Fylkesmannen i Oppland

Inspeksjonsrapport: Inspeksjon ved Kankerud fjelltak Kontrollnummer: 2018.068.I.FMOP

Navn: Kankerud fjelltak	Anleggsnr.: 0522.0037.01
Kommune: Gausdal	Fylke: Oppland
Anleggsaktivitet: Pukkverk	
Tillatelse gitt:	Sist endret:

VEDLEGG: Kartutsnitt og bilder, Kankerud fjelltak

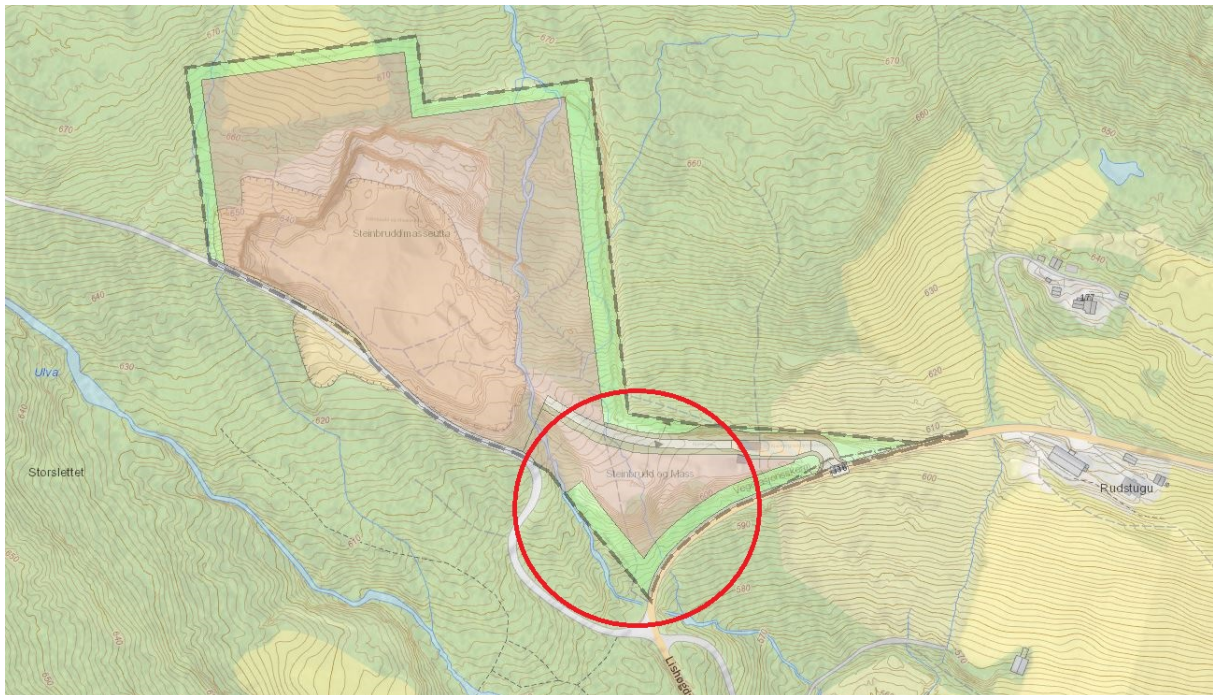
Kankerud fjelltak ligger i skrånende terreng og uten barrierer for avrenning fra området i sør (se kartutsnitt i vedlegget, område markert med rød sirkel). Det går opprinnelig en bekk gjennom det regulerte området fra nord til sør. Bekken er lagt om i ny trase langs østsiden av uttaket jf. bestemmelse i reguleringsplanen, med unntak av at vegetasjonssone mangler. Bekken ledes videre i rør under bakken gjennom den sørlige delen av området og ut til opprinnelig løp rett utenfor det regulerte området i sørvest (som vist på kartutsnittet og bildet med rød sirkel som viser utslippspunktet). Bekken renner videre sørover langs det regulerte området i sør før den krysser Lishøgdsvegen. I området der bekken følger opprinnelig løp igjen er det store massetipper ned mot bekken (se siste bilde i vedlegget). Her skal det i henhold til reguleringsplanen også egentlig være et vegetasjonsbelte. Virksomheten hadde i liten grad vurdert hvordan avrenning fra området påvirker bekken. Fylkesmannen antar at det kan være utfordringer særlig når nedbørsmengdene er store.

Fylkesmannen oppfordret virksomheten å vurdere avrenningsforholdene nærmere og ta vannprøver. Virksomheten bør blant annet vurdere muligheter for eventuelt å samle opp vann fra området i et sedimenteringsbasseng eller lignende før vannet renner ut til bekken. Vi viser i den forbindelse til forurensningsforskriften § 30-6 som setter krav til utslipp av prosessvann. Med «prosessvann» menes all avrenning av produsert støv og partikler fra anleggsområdet til resipient (her bekk). Grensen for innhold av partikler er satt for å beskytte resipienten fra nedslamming uavhengig av om partiklene renner ut med vaskevann, vann fra vanningsanlegg eller som følge av nedbør m.v.
